**AVIS RELATIF À LA PROTECTION
CONTRE LES EVENTUELS EFFETS NOCIFS ET NUISANCES
PROVOQUÉS PAR LES RAYONNEMENTS NON IONISANTS
GÉNÉRÉS PAR DES ANTENNES ÉMETTRICES STATIONNAIRES**

Commune : HAMOIR - Exploitant : PROXIMUS

Référence exploitant : 86HAI_00

Rapport n° 538 / 2025

Figure 1 : Vue en plan des lieux de séjour et des points de contrôle

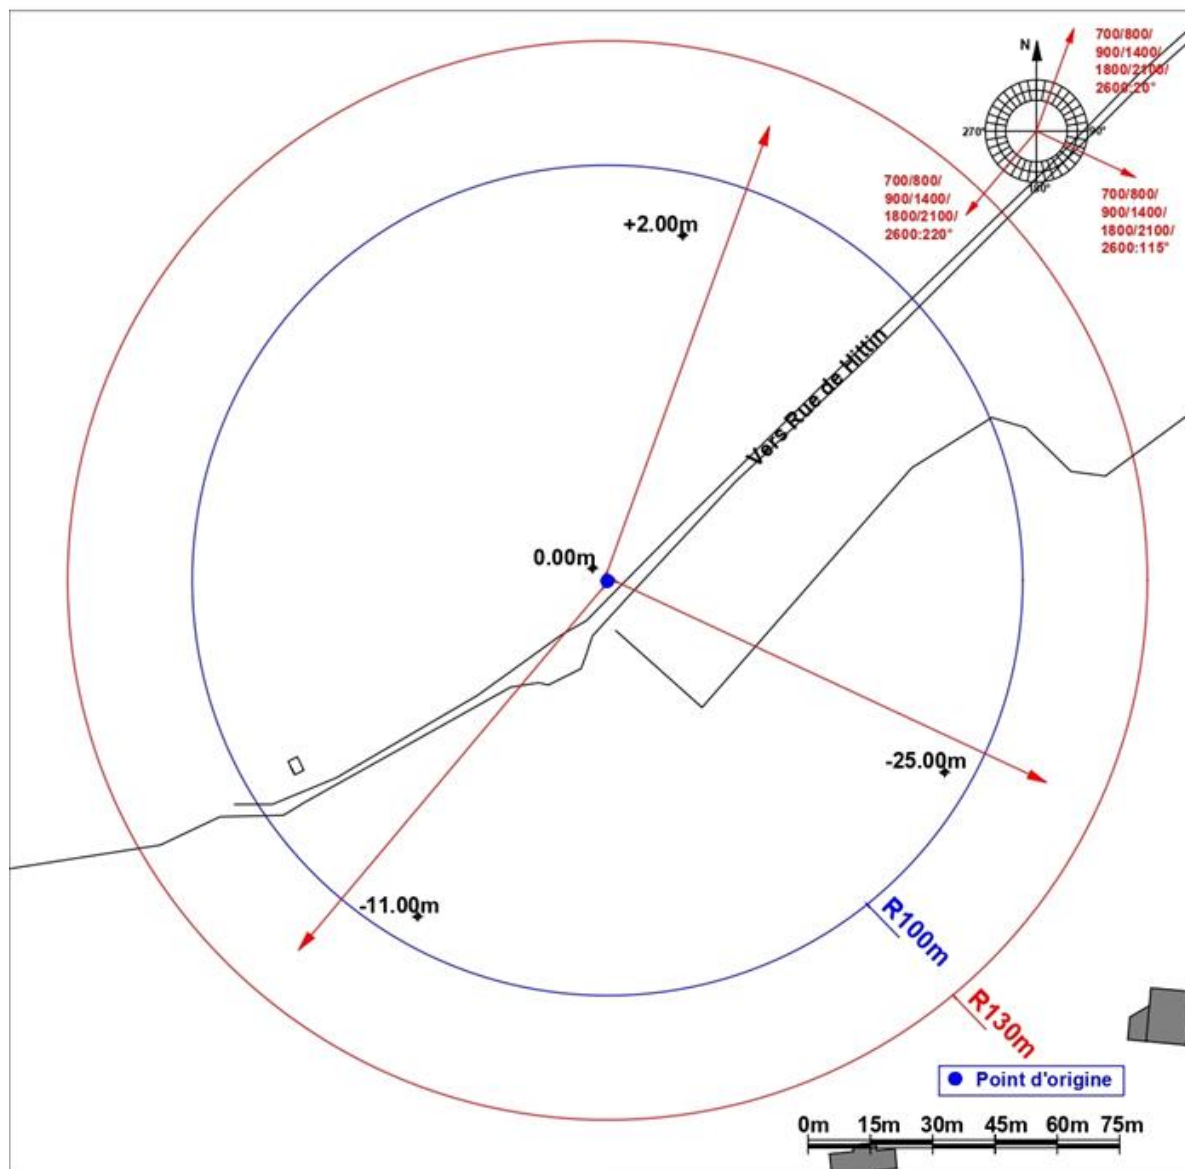
N° point de contrôle	LS	Atténuation (dB)	Indice d'exposition relatif à la limite par installation IE_i
Aucun lieu de séjour ne se trouve dans la zone où la limite d'immission pourrait être atteinte

En ce qui concerne les antennes de l'installation mentionnées dans le tableau 1, la distance maximale à laquelle la limite pourrait être atteinte, à l'extérieur, est égale à 92,7 m. S'il n'y a pas de LS à une distance inférieure, les antennes respectent forcément la limite d'immission.

Dans le cas des LS situés à l'intérieur des bâtiments, une atténuation d'obstacle est prise en compte et il en résulte que la distance maximale à laquelle la limite pourrait être atteinte se réduit à 65,9 m.

Figure 2 : Vue en plan des installations d'antennes dans un rayon de 300 mètres autour de l'installation faisant l'objet de la demande d'avis

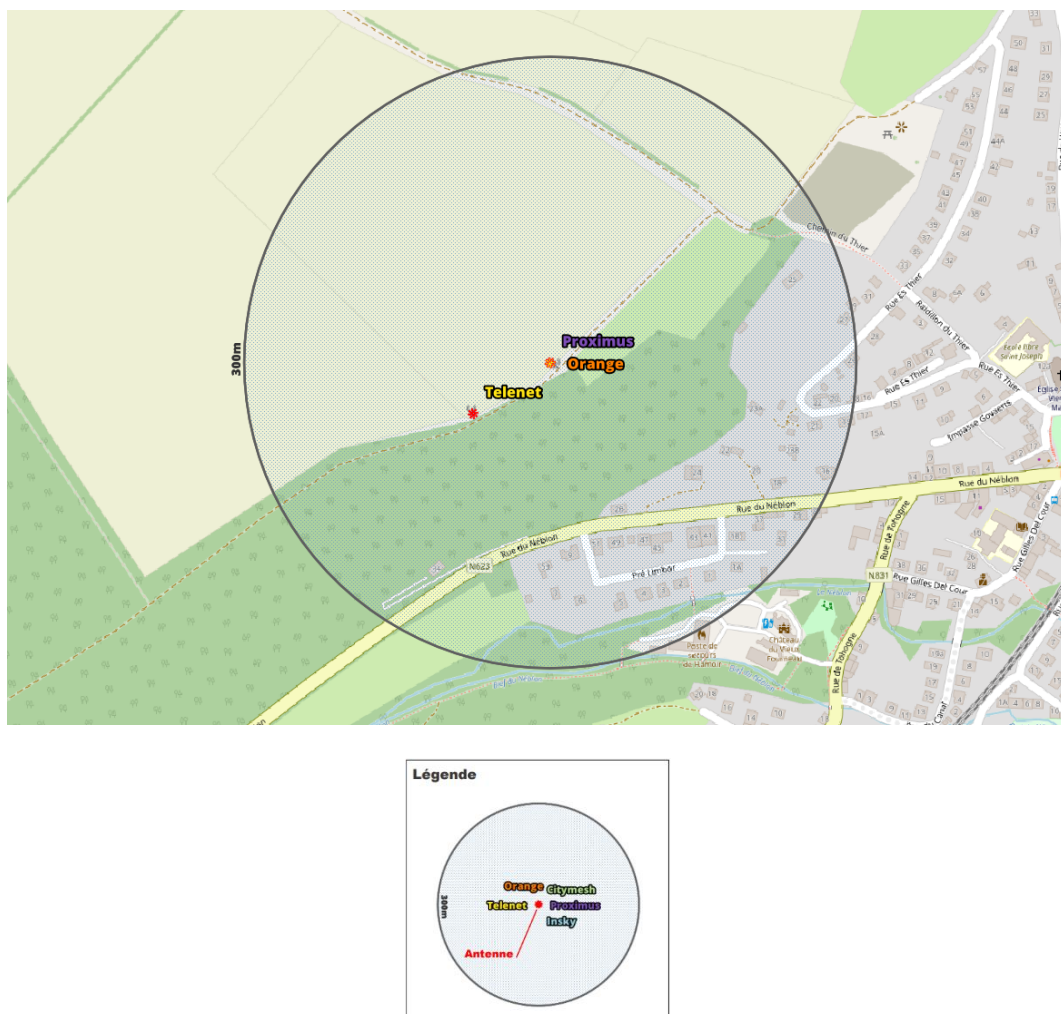
- il y a au plus 4 installations d'antennes émettrices stationnaires présentes dans la zone d'évaluation de 300 mètres de rayon représentée dans la figure 2, y inclus l'installation référencée dans le paragraphe 2 : la limite cumulative définie à l'article 4, §2 du décret est nécessairement respectée dans les lieux de séjour à l'intérieur de la zone d'évaluation de 300 mètres de rayon ;

- il y a exactement 5 installations d'antennes émettrices stationnaires présentes dans la zone d'évaluation de 300 mètres de rayon représentée dans la figure 2, y inclus l'installation référencée dans le paragraphe 2 et il existe, pour 3 ou 4 de ces installations, un avis attestant le respect de la limite abrogée de 3 V/m : la limite cumulative définie à l'article 4, §2 du décret est nécessairement respectée dans les lieux de séjour à l'intérieur de la zone d'évaluation de 300 mètres de rayon ;

- dans tous les autres cas, il a été vérifié que la limite cumulative définie à l'article 4, §2 du décret n'est pas dépassée dans les lieux de séjour sur base du nombre d'installations localisées dans la zone d'évaluation de 300 mètres de rayon représentée dans la figure 2, de leur localisation ainsi que des données inscrites dans la figure 1 et au paragraphe 4 du présent avis

Compte tenu des considérations ci-dessus, il apparaît que l'intensité du rayonnement électromagnétique généré, dans les lieux de séjour situés dans un rayon de 300 mètres autour de l'installation référencée dans le paragraphe 2, par l'ensemble des antennes émettrices stationnaires de l'ensemble des exploitants du même site d'antennes émettrices stationnaires respecte la limite fixée à l'article 4, § 2 du décret.
